### Commune de Saint Pierre

Consultation publique parallélisée relative à la demande d'autorisation environnementale présentée par la société TERALTA GRANULAT BETON REUNON pour son projet d'ouverture d'une carrière de tufs volcaniques, dénommée « carrière de Mon Repos » sur le territoire de la commune de Saint Pierre.

*Consultation publique parallélisée du 5 septembre au 5 décembre 2025*

Vue de la carrière remise en état depuis la partie Est (entrée de Saint-Pierre) en direction de l'Ouest (ZI 3).

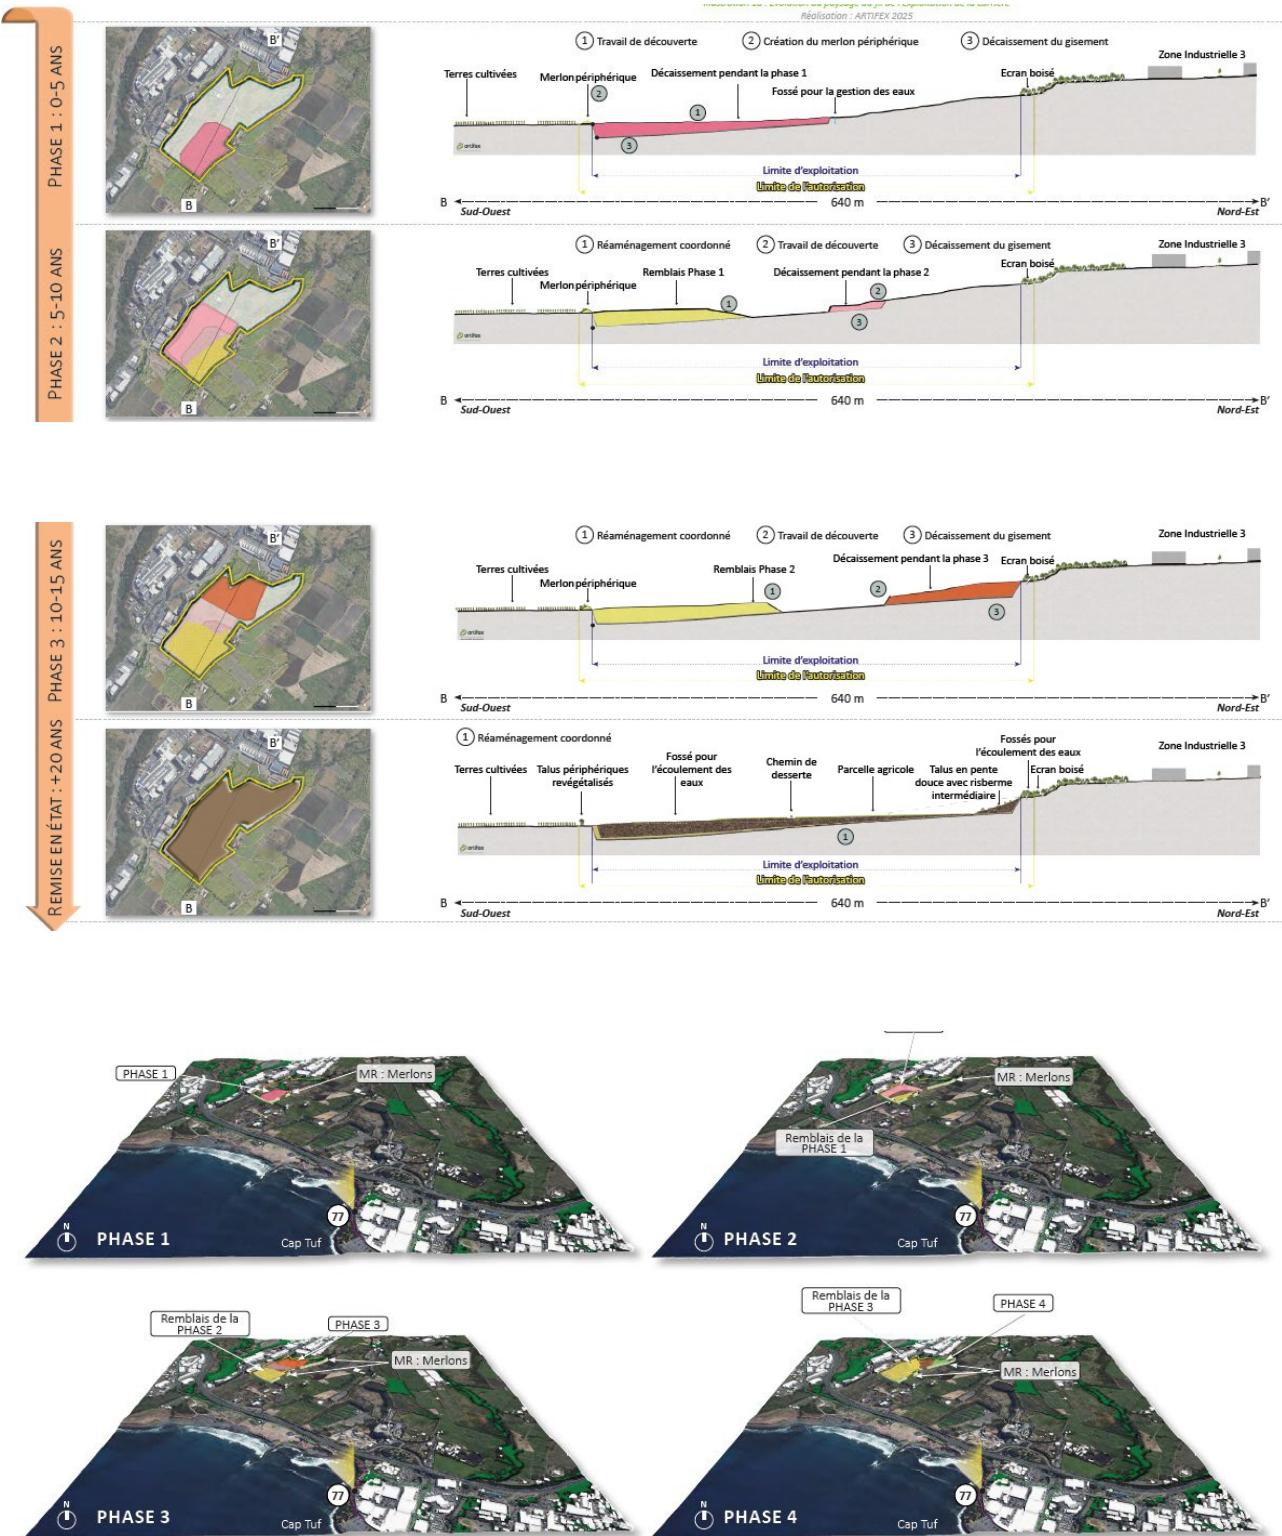
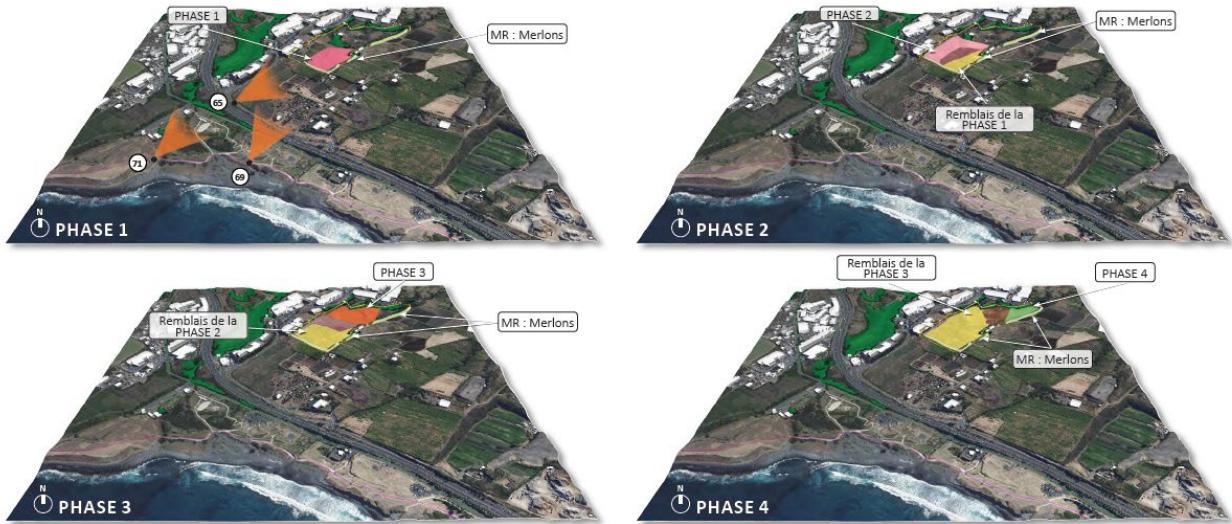
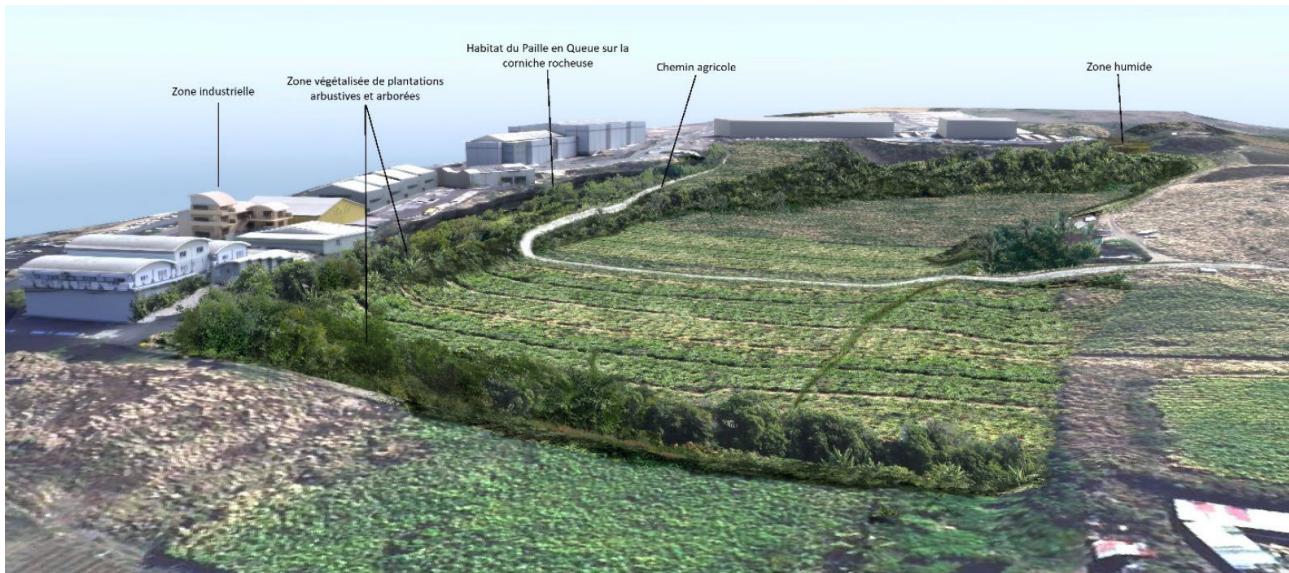
- *La MRAe recommande au maître d'ouvrage de représenter une simulation en perspectives en 3 dimensions spatiales du site remis en état, en proposant des vues périphériques depuis l'environnement proche et des vues détaillées de la prise en compte de l'habitat du Paille-en-queue et des zones humides créées, ainsi que d'estimer le coût de l'ensemble des mesures de remise en état du site.*

La remise en état du site est présentée sous la forme d'un plan d'aménagement général accompagné d'une coupe longitudinale du profil de réaménagement (Pages 461 et 464 de l'étude d'impact).

- Une présentation de l'évolution de ce même profil longitudinal au fur et à mesure de l'exploitation sous forme de réaménagement coordonné (carreau glissant)
- Plusieurs analyses, par phase d'exploitation, des effets du projet dans le paysage sur son bassin de perception visuel.

En complément, il est également proposé ci-dessous une modélisation de l'insertion paysagère du site après réaménagement depuis l'Est en direction de l'entrée de la ville de Saint-Pierre.
